**Commissione Istruttoria AIA - IPPC  
Enel Produzione S.p.A. - Centrale termoelettrica  
“Andrea Palladio” di Fusina - Venezia**

**PARERE ISTRUTTORIO CONCLUSIVO**

**ENEL PRODUZIONE S.p.A.  
Centrale termoelettrica “Andrea Palladio” di Fusina - Venezia**

*Modifica per “tombamento parte aperta canale di scarico SR2”  
(ID 94/13443)*

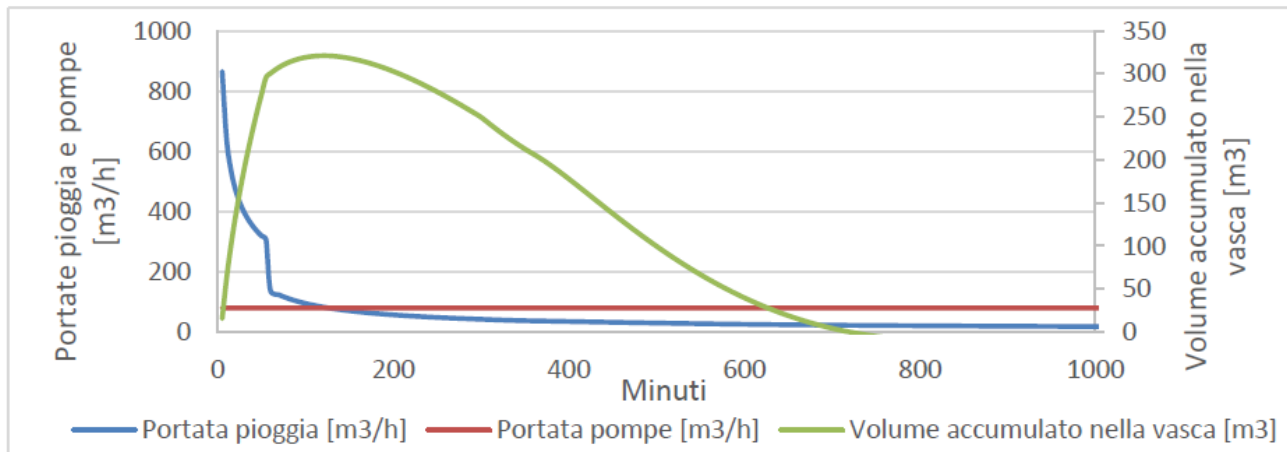
Per determinare l'andamento degli afflussi meteorici intensi nel sito di Fusina, con durata inferiore alle 24 ore, il Gestore ha fatto riferimento alle precipitazioni di breve durata e massima intensità registrate nella stazione pluviometrica di Mira (VE), che risulta la stazione più prossima a Marghera per la quale tali informazioni sono risultate disponibili (Dipartimento Meteorologico ARPAS, 2016).

Per l'analisi sono stati utilizzati dal Gestore i dati storici di precipitazione di massima intensità e breve durata per il periodo 1992-2016 e, per il dimensionamento dell'impianto, il Gestore ha scelto la curva di piovosità del sito con tempo di ritorno 10 anni.

Il Gestore dichiara che la nuova vasca di accumulo progettata nella modifica risulta adeguata a contenere l'acqua dell'evento piovoso di maggior intensità (ritorno 10 anni) interessante sia la porzione di canale tombato, sia l'asse stradale, come dal seguente schema pluviometrico fornito dallo stesso.

Nello scenario considerato dal Gestore, il volume accumulato nella nuova vasca sarà inferiore a 350 m³ con una sola pompa da 80 m³/h in funzione.
